改善箇所説明図

【基準不適合の内容】

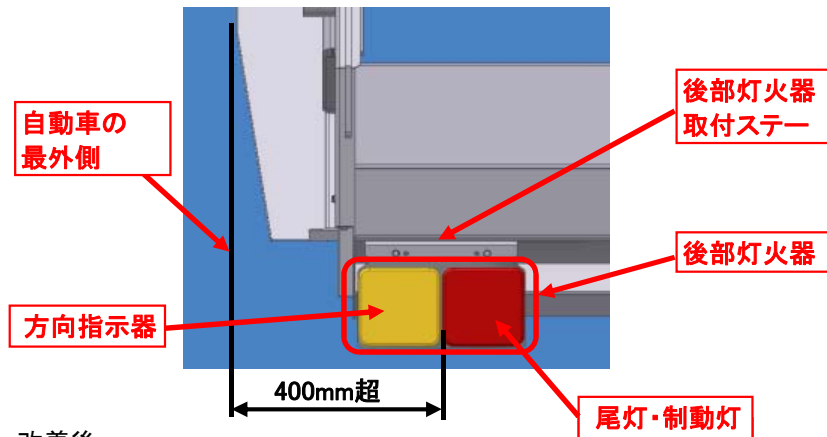
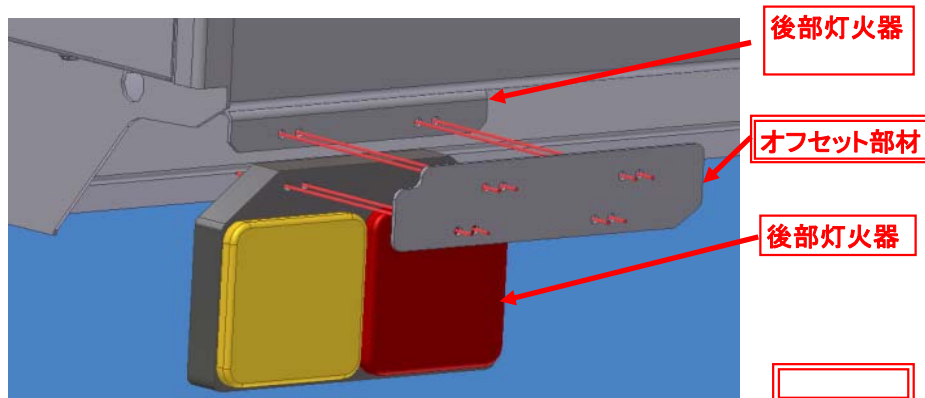
・改善前

搭載するシャシの最外側によっては、保安基準の400mm以内に収まらないケースが発生

塵芥車において、後部灯火器の取付位置が不適切なため、尾灯及び制動灯の取付位置が道路運送車両の保安基準(照明部の最外縁が自動車の最外側から400mm以内となるよう取り付け)に抵触する。

・改善後

オフセット部材を追加し、外側に移設する。

全車両、追加ブラケットを取り付け、後部灯火器の取付位置を変更する。
